AREA TECNICA
Settore Territorio

VARIANTE AL PIANO DI GOVERNO DEL TERRITORIO
VERIFICA TECNICA DI COMPATIBILITÀ CON IL PTCP
ai sensi degli articoli 13, comma 5, e 15, comma 5, LR 11.03.2005, n.12

RICHIEDENTE: COMUNE DI VERGIATE

Figura 1 - Da sinistra: PDR vigente, estratto tavola "individuazione ambiti di rigenerazione a destra urbana"; PDR variante

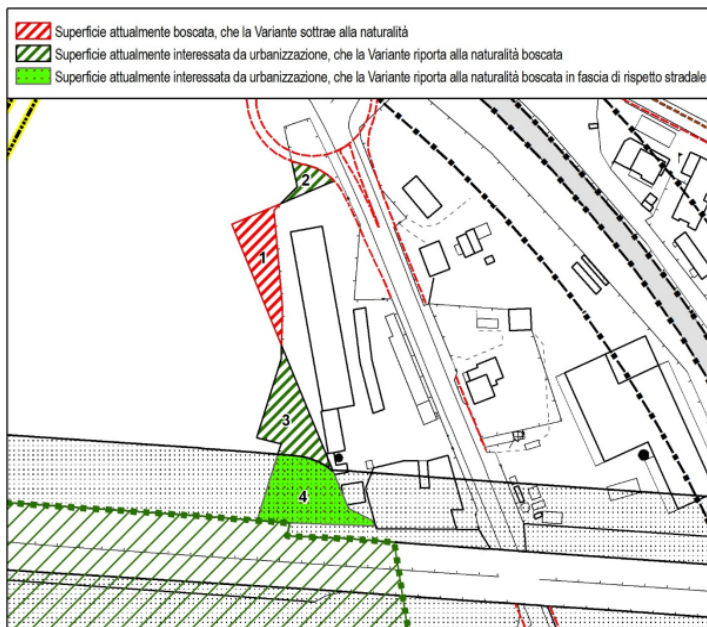
La variante propone la modifica del perimetro dell'ambito AR5 e la variazione della destinazione funzionale dell'area, da produttivo a commerciale³. L'area è interessata dalle fasce di rispetto delle infrastrutture di mobilità sovracomunale, da cui la necessità di rivedere l'organizzazione insediativa all'interno del comparto con la creazione di un unico, nuovo edificio. La modifica del perimetro viene compensata dalle aree lungo il confine nord e sud ovest del comparto.

Tale modifica comporta anche la necessità di variare il PIF stralcio del Comune di Vergiate (adottato con Deliberazione della Comunità del Parco n. 23/2018), per il quale parte dell'area (il triangolo a nord) ricade in "Boschi oggetto di trasformazione speciale". L'intervento, inoltre, comporta la modellazione del rilievo ai margini del complesso edilizio, finalizzato a conseguire la stabilità, sotto il profilo idrogeologico del versante, con una conseguente sistemazione delle aree a bosco interessate dall'intervento nella fase realizzativa.
